MIRT-Verkenning A67 Leenderheide – Zaarderheiken

Nota van Beantwoording

Zienswijzen op de Ontwerp-Structuurvisie en planMER

Datum 11 februari 2020
Status Definitief

Geluidproductieplafonds

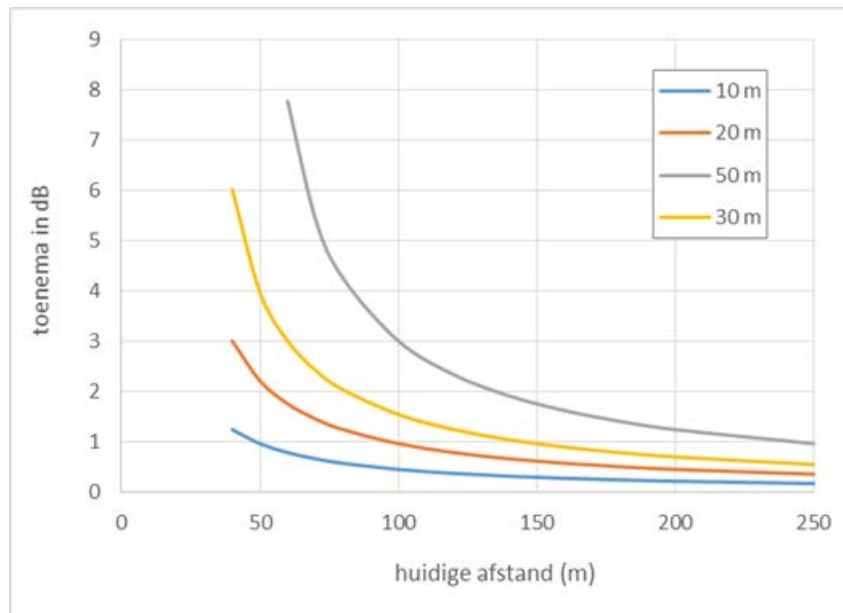
In het advies schrijft de Commissie: in het MER is niet gekeken of de beschreven opties leiden tot aanpassingen van geluidproductieplafonds. Als dat zo is, moeten afwegingen met betrekking tot de nieuwe hoogte van deze plafonds en niet afgehandelde saneringssituaties het project worden betrokken. Het MER moet hiertoe de nodige informatie bieden.

In het MER is er voor gekozen om de effecten door geluid in beeld te brengen als effect ten opzichte van de referentiesituatie en geen toets te doen aan de geluidproductieplafonds (GPP) aan de hand van de GPP-punten. In het MER zijn de effecten bepaald ter plaatse van representatieve woningen en woongebieden. Dit is gedaan omdat het vooral gaat om een vergelijking van de alternatieven en omdat het bepalen van effecten ter plaatse van de woningen een beter beeld geeft van de effecten in de leefomgeving dan een beoordeling op basis van de GPP-punten. De effecten door geluid die optreden bij de alternatieven 2 en 3 worden veroorzaakt door een combinatie van het verschuiven van de weg en de toename van de hoeveelheid verkeer. Van deze factoren is het effect van de verschuiving het grootst. Dit speelt vooral bij de woonwijken bij Geldrop.

Bij het verschuiven van de weg zegt een beoordeling op basis van de GPP-punten (die dicht bij de weg zijn gesitueerd) weinig over het effect op woningen die op grotere afstand van de weg zijn gesitueerd. Voor de plan-uitwerking is heeft dit als consequentie dat – los van de effecten ter plaatse van de huidige GPP-punten - moet worden nagegaan of geluidmaatregelen bij woningen nodig zijn. Tevens moet worden nagegaan of aanpassing (verschuiving) van de GPP-punten noodzakelijk is. Het klopt dat in het MER niet is beschreven of het project leidt tot de noodzaak van het aanpassen van de GPP-punten. De verwachting is dat dit voor een deel van het traject noodzakelijk zal zijn.

Het MER beschrijft wat de effecten op de geluidbelasting zijn. In de fase van de planuitwerking zal nader in beeld worden gebracht of mitigerende maatregelen nodig zijn en zo ja, welke dan doelmatig zijn. Tevens zal worden uitgezocht in hoeverre de GPP-punten moeten worden aangepast.
